MEQI-50 外觀尺寸及 LC 配件設變通知

MEQI-50

BC
馬達直結

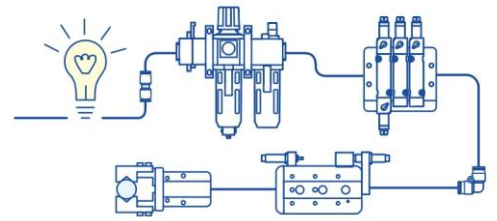
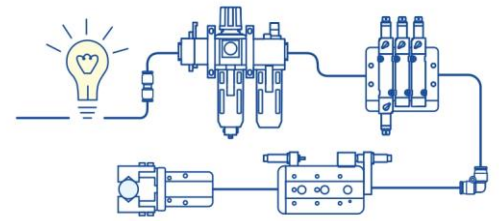
代號 規格	A	B1	B2	C	E	G	H	I	J	K	L1	L2	O	R	S	X	ZB	ZC		ZT	
																		伺服	步進	伺服	步進
50	32	17	24	37	M16×1.5	25	40	19	4	31	4.5	18	46.5	8	M8×1.25	65	152	67	48	256	239

代號 規格	A	B1	B2	C	E	G	H	I	J	K	L1	L2	O	R	S	X	ZB	ZC	ZT
50	32	17	24	37	M16×1.5	25	40	19	4	31	4.5	18	46.5	8	M8×1.25	64	152	59.5	248.5

BA
馬達轉折

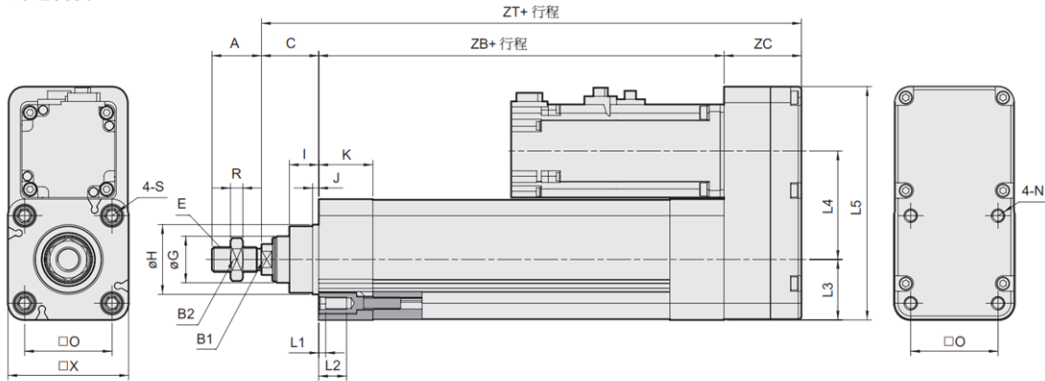
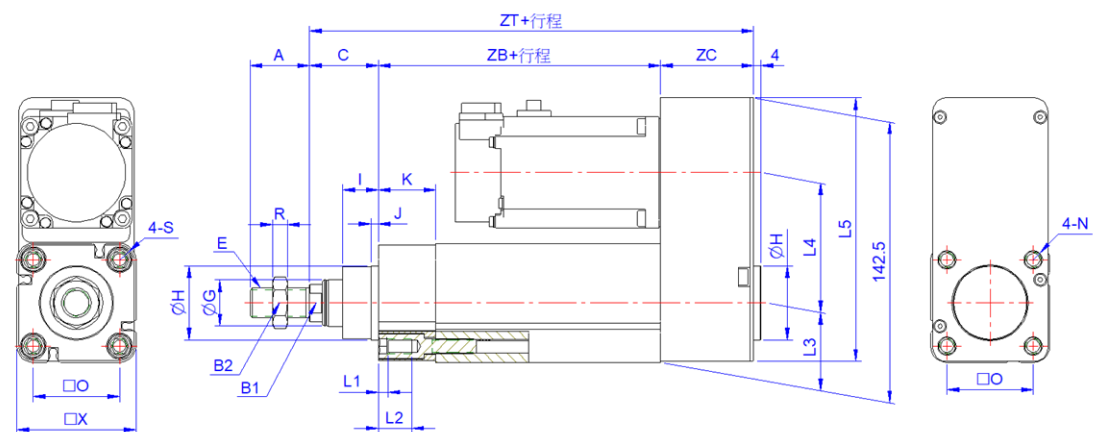
代號 規格	A	B1	B2	C	E	G	H	I	J	K	L1	L2	L3	L4	L5	N	O	R	S	X	ZB	ZC	ZT
50	32	17	24	37	M16×1.5	25	40	19	4	31	4.5	18	32.5	70	150.5	M8×1.25×12L	46.5	8	M8×1.25	65	152	50	239

代號 規格	A	B1	B2	C	E	G	H	I	J	K	L1	L2	L3	L4	L5	N	O	R	S	X	ZB	ZC	ZT
50	32	17	24	37	M16×1.5	25	40	19	4	31	4.5	18	32	70	142	M8×1.25×18L	46.5	8	M8×1.25	64	152	50	239

LC

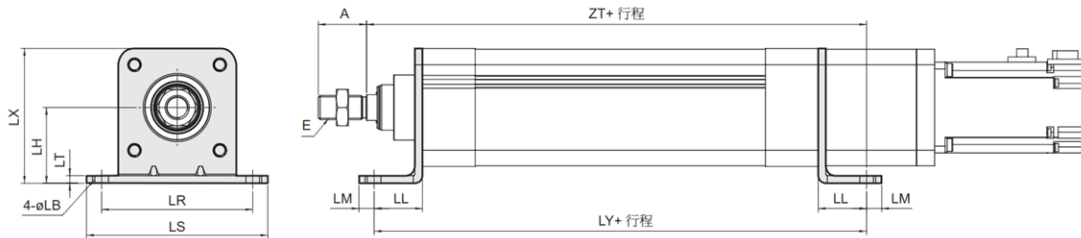
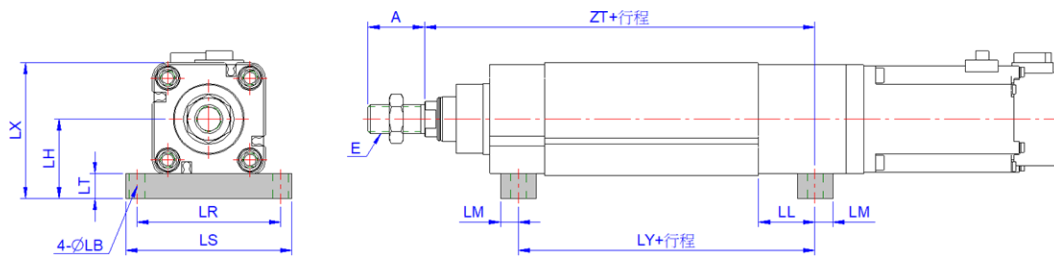
代號 規格	A	E	LB	LH	LL	LM	LR	LS	LT	LX	LY	ZT
50	32	M16×1.5	9	45	32	10	90	110	5	77.5	216	221

代號 規格	A	E	LB	LH	LL	LM	LR	LS	LT	LX	LY	ZT
50	32	M16×1.5	9	45	32	10	81	94	14	77	168	221

- 成品因不影響客戶使用，採自然汰換。
- LC 配件預計於 2023 年 10 月起汰換。
